## Avis délibéré

**sur le projet d'une micro-centrale hydroélectrique sur la  
commune de Ciamannacce**

N° MRAe  
**007963/GUNENV**

Figure 2 : Plan des différents aménagements du projet – Source : dossier de demande.

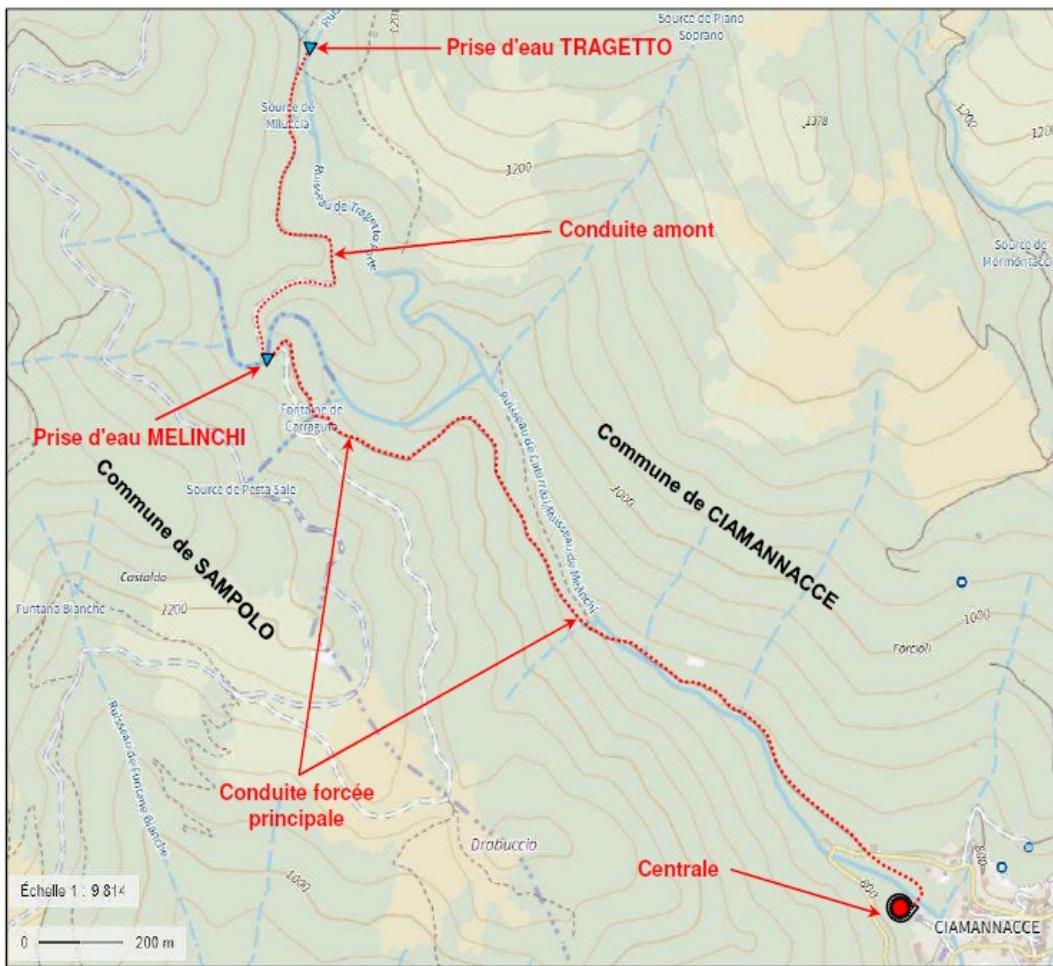
En application du point I.2° de l'article L.214-17 du Code de l'environnement, le projet doit par ailleurs assurer une transparence sédimentaire. Pour ce faire, le pétitionnaire explique qu'il prévoit deux dispositions : il limite la hauteur du seuil de prise d'eau sur le Tragetto Forte et il équipe la prise d'eau d'une vanne de dégravage.

Afin de justifier que ces dispositions suffiront à assurer la transparence sédimentaire, le dossier gagnerait à être complété de calculs modélisant la dynamique sédimentaire, ne serait-ce que pour démontrer que la fréquence de dégravage est compatible avec les quantités de sédiments concernées.
